Pismo nr BP74/019/2023

Dotyczy: Uzgodnienie projektu budowy sieci wodociągowej na działce nr 15/42 w miejscowości Nowe Boryszewo gmina Radzanowo w zakresie skrzyżowania z infrastrukturą podziemną należącą do ORLEN S.A., tj. z dalekosiężnym rurociągiem przesyłowym służącym do transportu produktów naftowych o średnicy DN400 i MOP 6,3MPa, chronionym instalacją ochrony katodowej oraz z kablem światłowodowym w rurociągu kablowym.

cz. 1

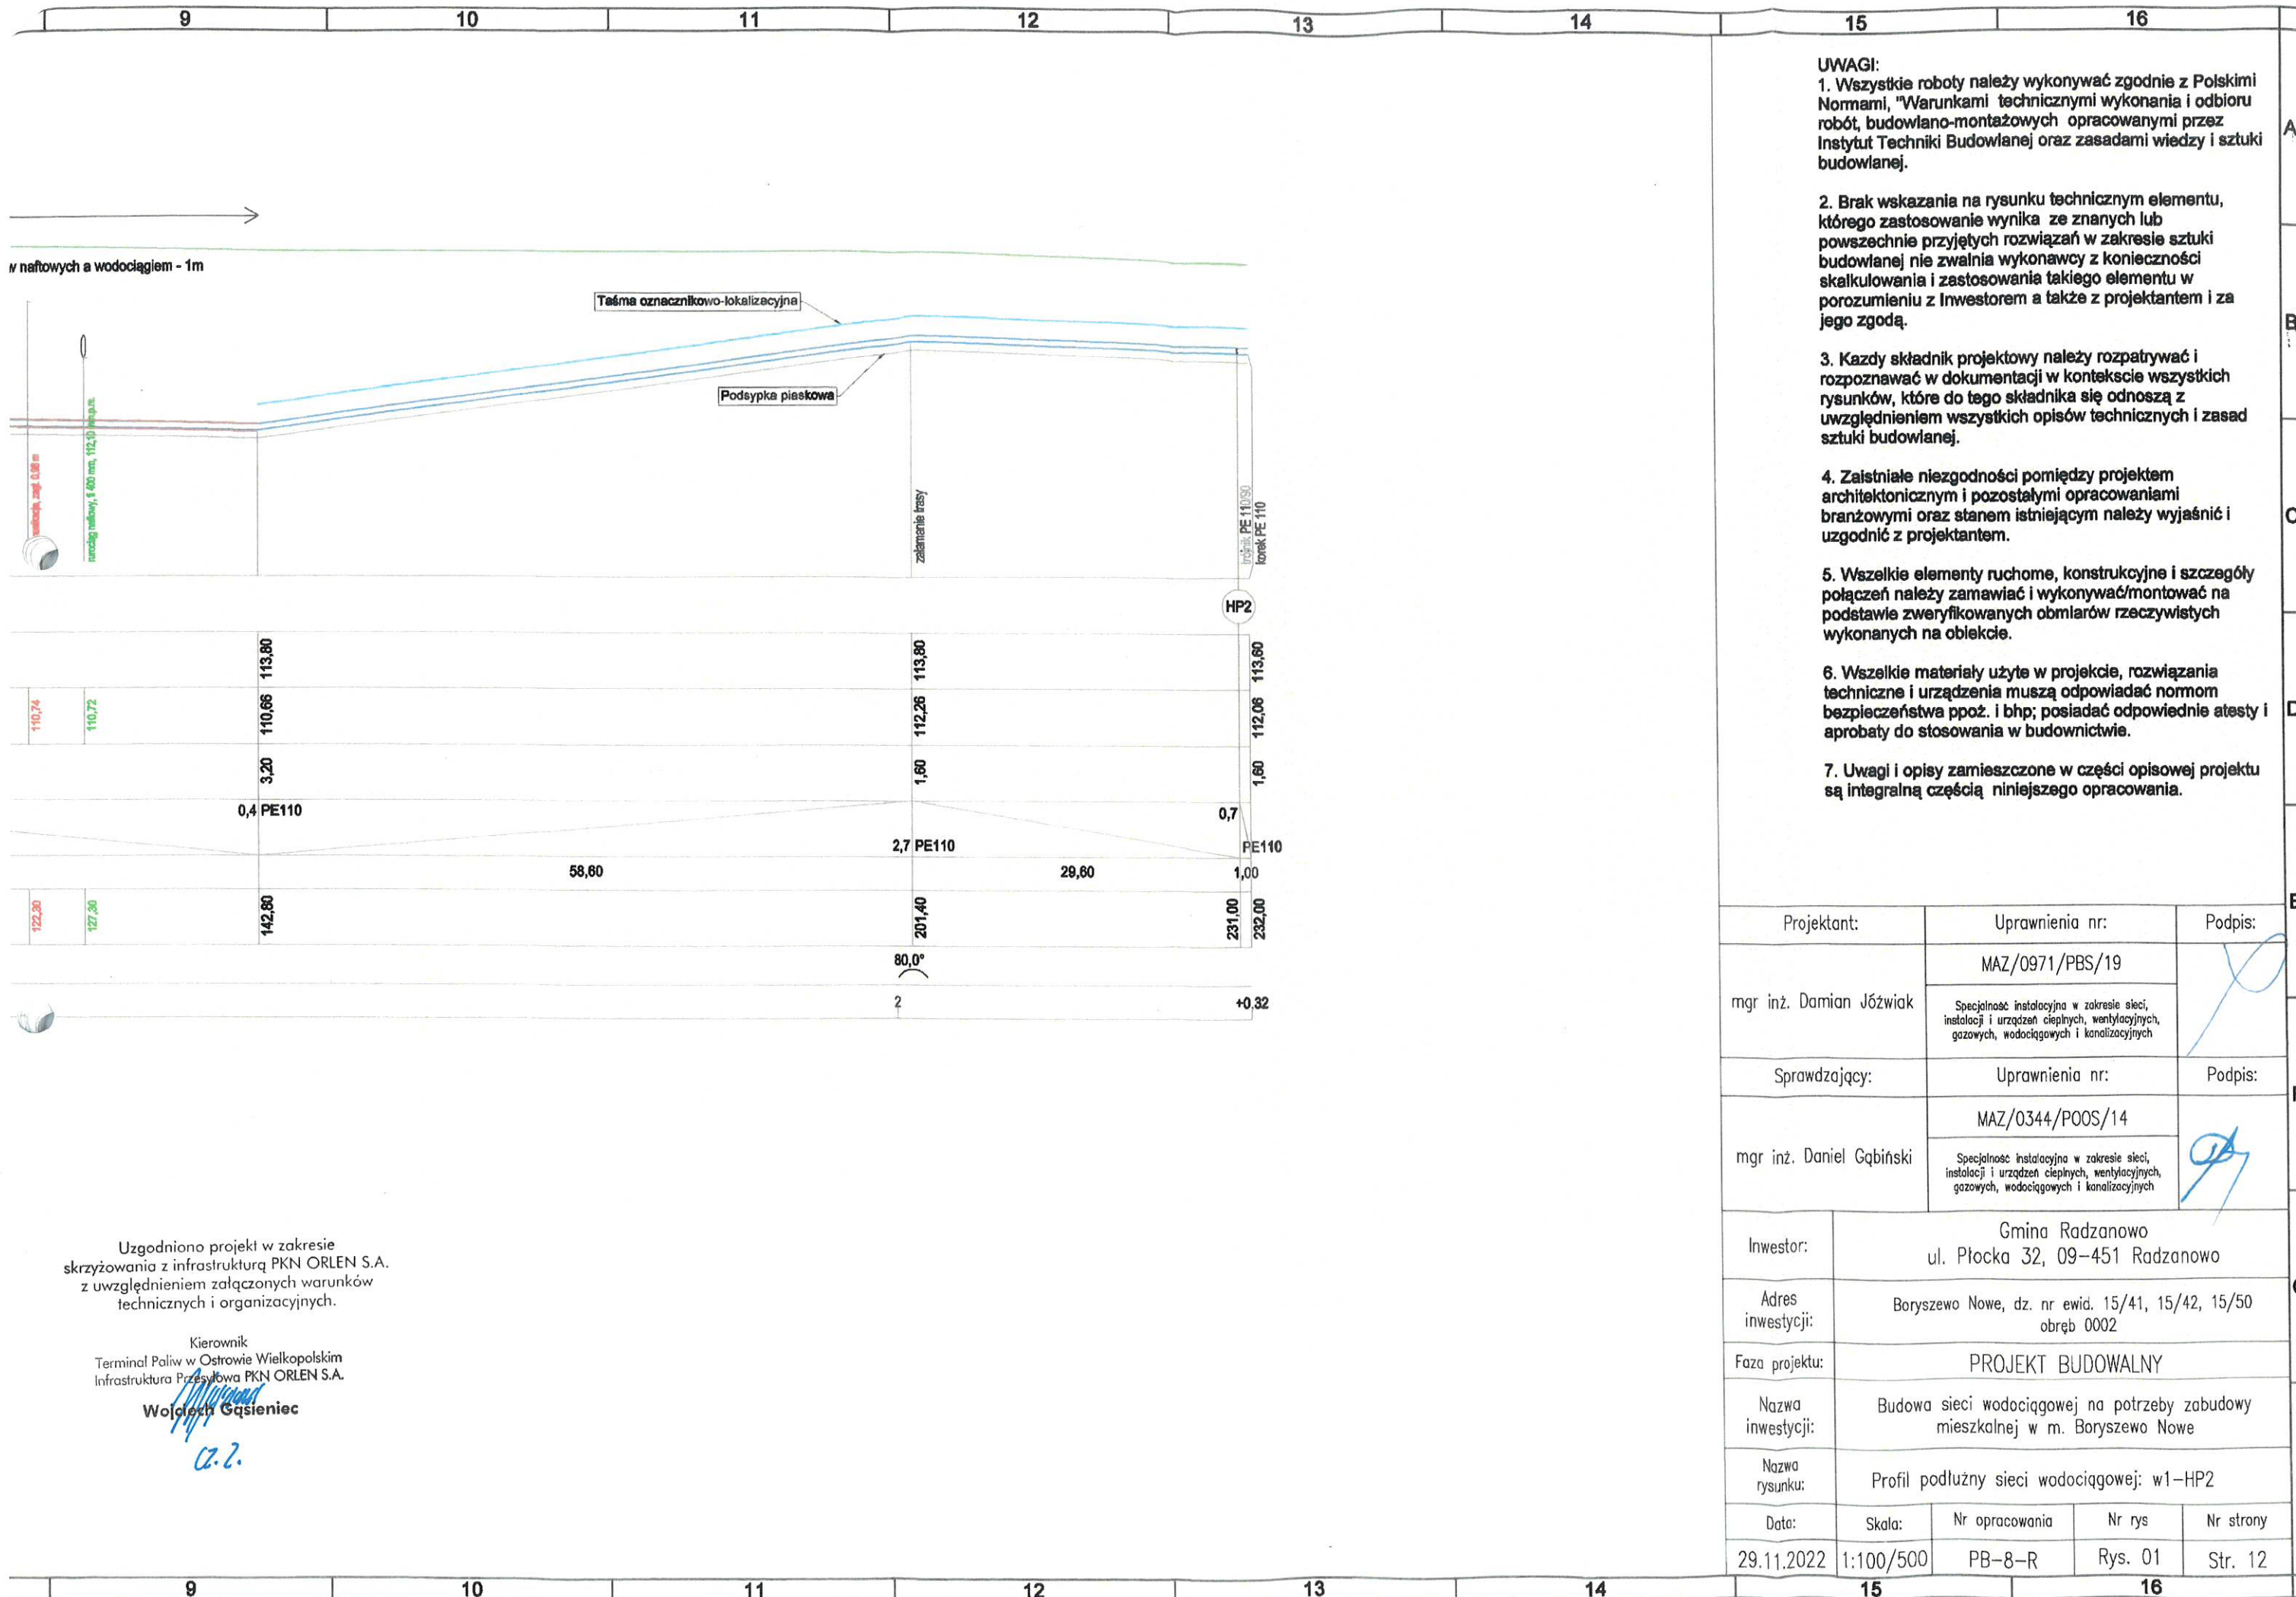
2. Minimalna odległość pionowa sieci wodociągowej i kanalizacji sanitarnej od przesyłowego dalekosiężnego powinna wynosić nie mniej niż 50 cm. Wykonawca powinien ręcznie odkopać rurociąg przesyłowy dalekosiężny w celu potwierdzenia rzędnych usytuowania infrastruktury ORLEN S.A. W strefie bezpieczeństwa rurociągu nie należy lokalizować studni.

5. Dopuszcza się wykonanie przewiertu sterowanego przy zachowaniu szczególnych środków ostrożności. Rurociąg przesyłowy dalekosiężny należy w rejonie wykonywanego skrzyżowania odkopać min. 50 cm poniżej jego dolnej tworzącej na odcinku gwarantującym bezpieczną realizację przewiertu. W trakcie wykonywania przewiertu należy obserwować w wykopie, czy zachowana jest bezpieczna odległość przewiertu sterowanego od rurociągu przesyłowego dalekosiężnego.

6. Do zasypki wykopów w strefie bezpieczeństwa dalekosiężnego rurociągu przesyłowego używać materiału niespoistego, oczyszczonego z kamieni. Zagęszczenie wykonywać lekkim sprzętem.

Wznowiono projekt w zakresie  
infrastruktury PKN ORLEN S.A.  
zgodnie z załączonymi warunkami  
technicznymi i organizacyjnymi.
